**AVIS RELATIF À LA PROTECTION
CONTRE LES EVENTUELS EFFETS NOCIFS ET NUISANCES
PROVOQUÉS PAR LES RAYONNEMENTS NON IONISANTS
GÉNÉRÉS PAR DES ANTENNES ÉMETTRICES STATIONNAIRES**

Commune : TOURNAI - Exploitant : TELENET GROUP

Référence exploitant : HT1601D

Rapport n° 1523 / 2024

Figure 1 : Vue en plan des lieux de séjour et des points de contrôle

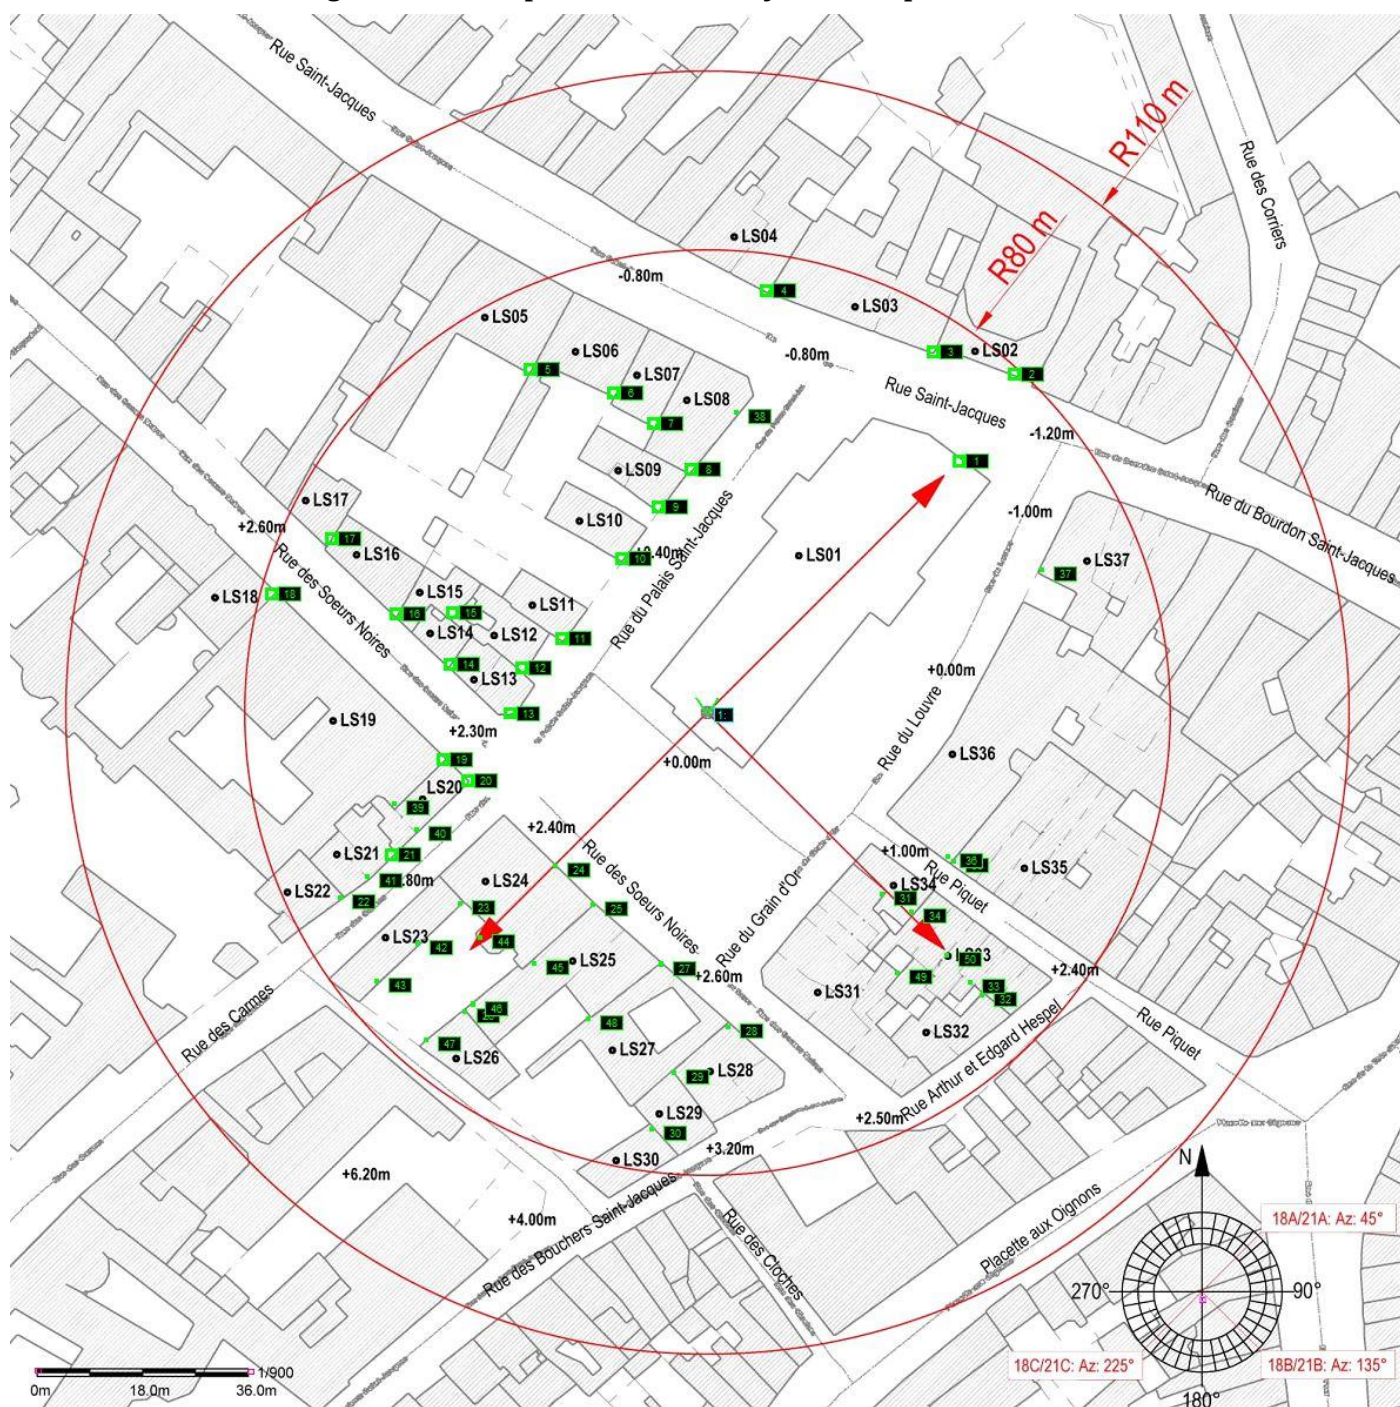
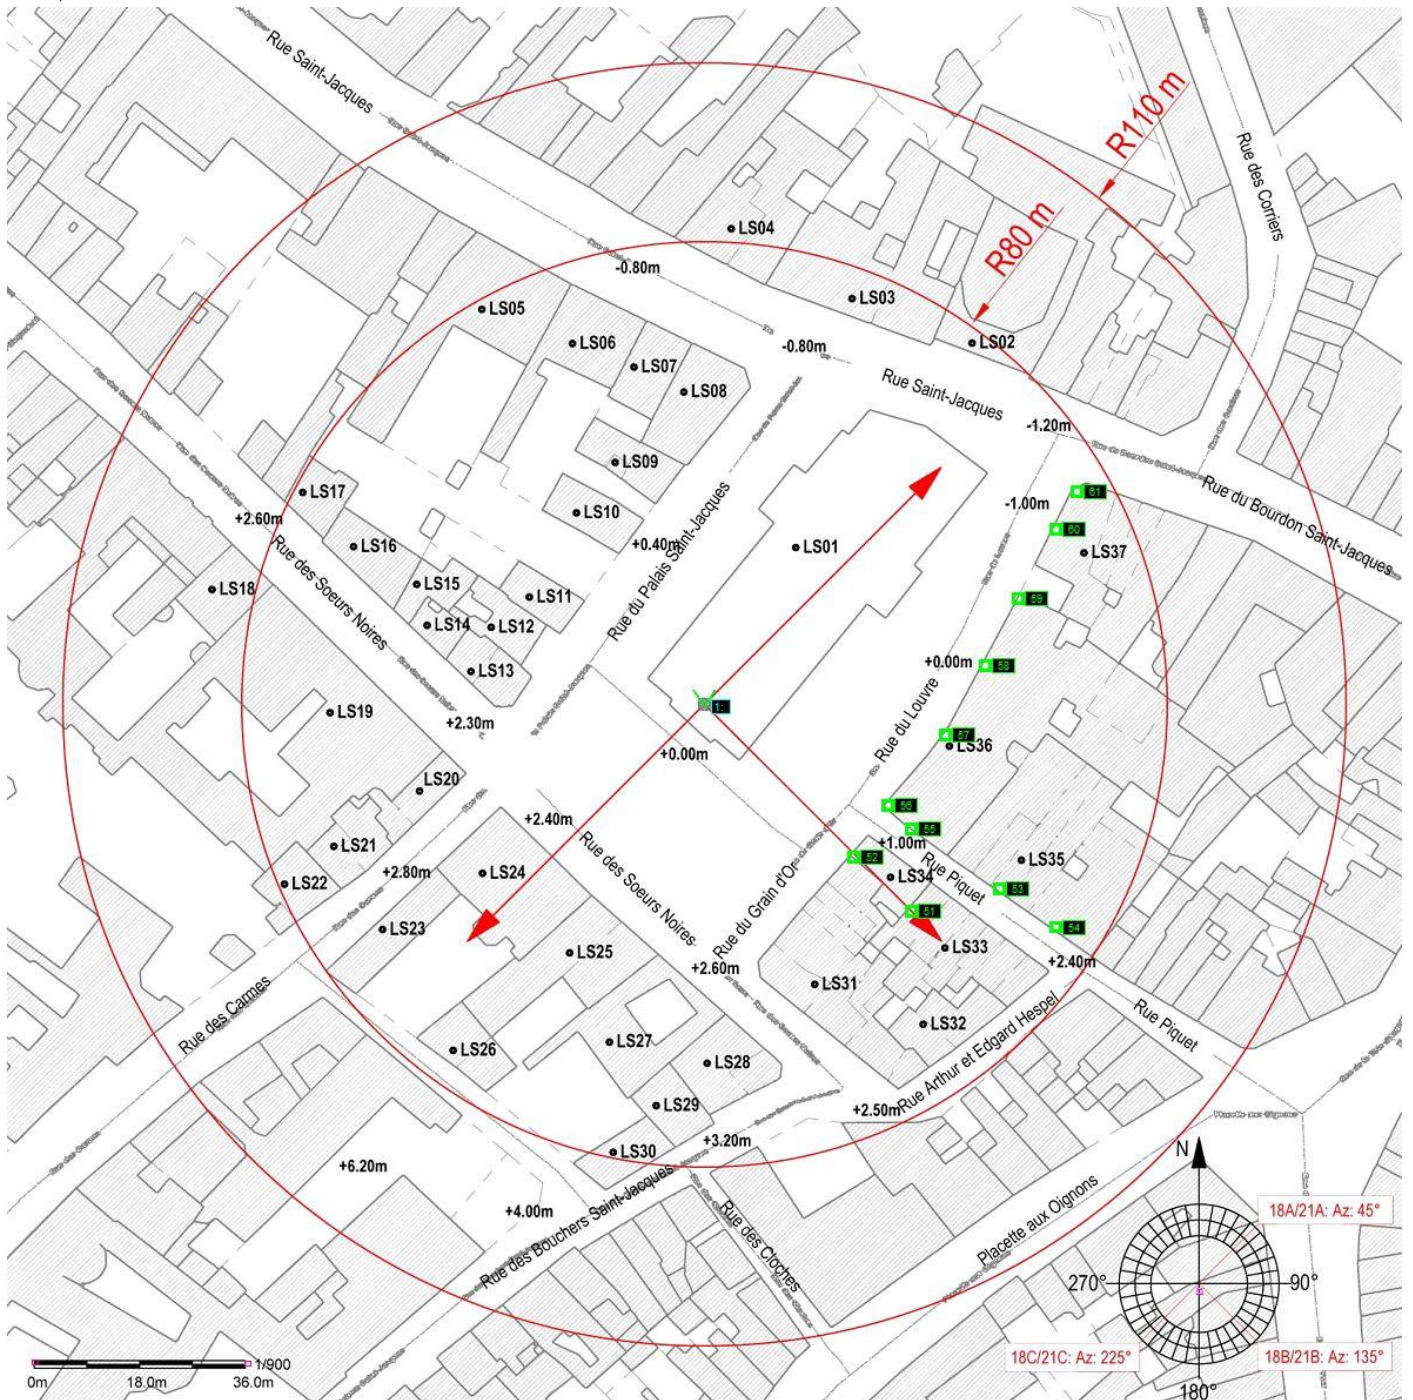
- le numéro du point de contrôle repris sur un des plans de la figure 1;
- le numéro du LS dans lequel se trouve le point de contrôle de la 1^{ère} colonne ;
- l'atténuation d'obstacle prise en compte pour le calcul de l'indice d'exposition dans le LS ;
- le résultat du calcul de l'indice d'exposition.

En ce qui concerne les antennes de l'installation mentionnées dans le tableau 1, la distance maximale à laquelle la limite pourrait être atteinte, à l'extérieur, est égale à 43,7 m. S'il n'y a pas de LS à une distance inférieure, les antennes respectent forcément la limite d'immission.

Dans le cas des LS situés à l'intérieur des bâtiments, une atténuation d'obstacle est prise en compte et il en résulte que la distance maximale à laquelle la limite pourrait être atteinte se réduit à 30,9 m.

Les résultats de l'évaluation décrite au paragraphe 4 indiquent que les antennes émettrices stationnaires de l'installation faisant l'objet du présent avis ne produisent pas, dans un lieu de séjour, un rayonnement électromagnétique maximum supérieur aux limites fixées à l'article 4 du décret.

Figure 2 : Vue en plan des installations d'antennes dans un rayon de 300 mètres autour de l'installation faisant l'objet de la demande d'avis

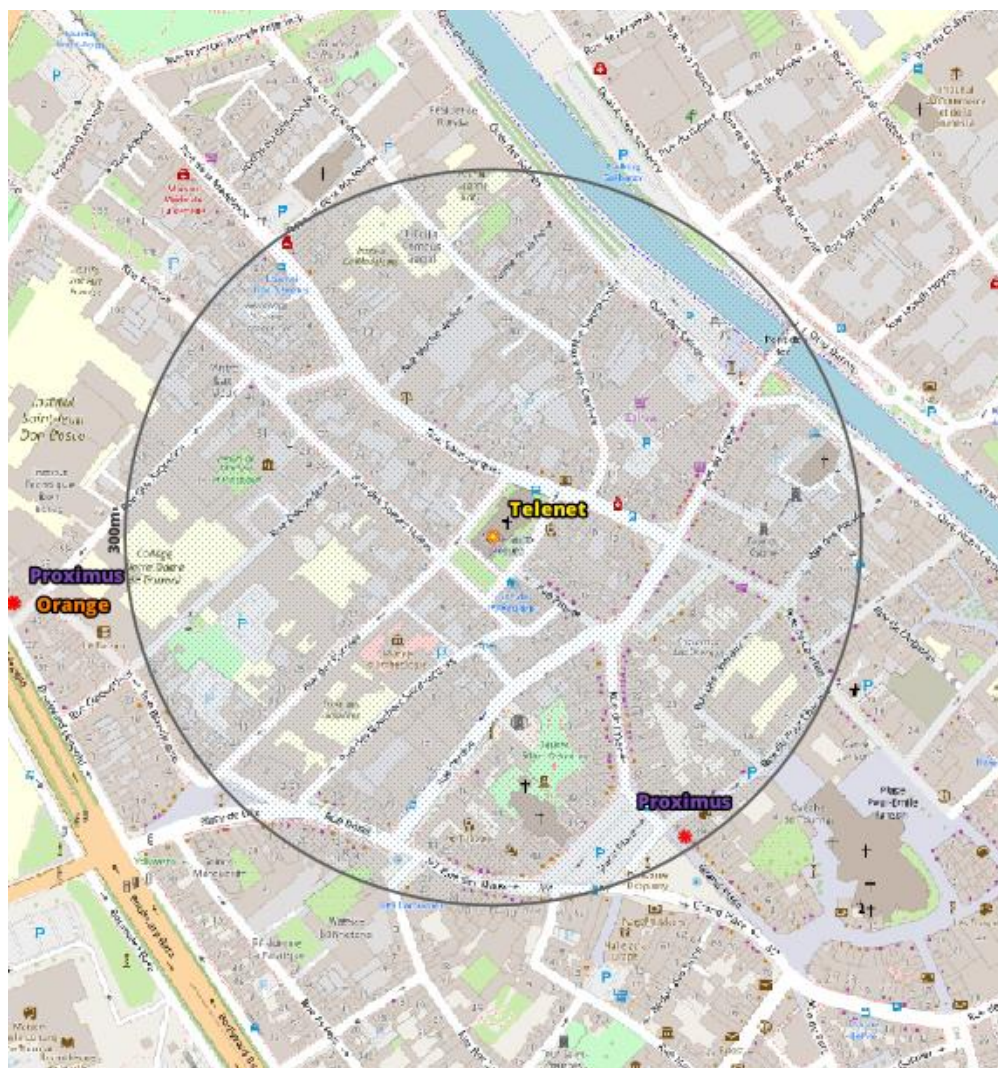
- il y a au plus 4 installations d'antennes émettrices stationnaires présentes dans la zone d'évaluation de 300 mètres de rayon représentée dans la figure 2, y inclus l'installation référencée dans le paragraphe 2 : la limite cumulative définie à l'article 4, §2 du décret est nécessairement respectée dans les lieux de séjour à l'intérieur de la zone d'évaluation de 300 mètres de rayon ;

- b) il y a exactement 5 installations d'antennes émettrices stationnaires présentes dans la zone d'évaluation de 300 mètres de rayon représentée dans la figure 2, y inclus l'installation référencée dans le paragraphe 2 et il existe, pour 3 ou 4 de ces installations, un avis attestant le respect de la limite abrogée de 3 V/m : la limite cumulative définie à l'article 4, §2 du décret est nécessairement respectée dans les lieux de séjour à l'intérieur de la zone d'évaluation de 300 mètres de rayon ;

- c) dans tous les autres cas, il a été vérifié que la limite cumulative définie à l'article 4, §2 du décret n'est pas dépassée dans les lieux de séjour sur base du nombre d'installations localisées dans la zone d'évaluation de 300 mètres de rayon représentée dans la figure 2, de leur localisation ainsi que des données inscrites dans la figure 1 et au paragraphe 4 du présent avis et dans les avis attestant le respect de la limite par installation ou de la limite abrogée de 3 V/m relatifs aux autres installations reprises dans la figure 2.

Compte tenu des considérations ci-dessus, il apparaît que l'intensité du rayonnement électromagnétique généré, dans les lieux de séjour situés dans un rayon de 300 mètres autour de l'installation référencée dans le paragraphe 2, par l'ensemble des antennes émettrices stationnaires de l'ensemble des exploitants du même site d'antennes émettrices stationnaires respecte la limite fixée à l'article 4, § 2 du décret.
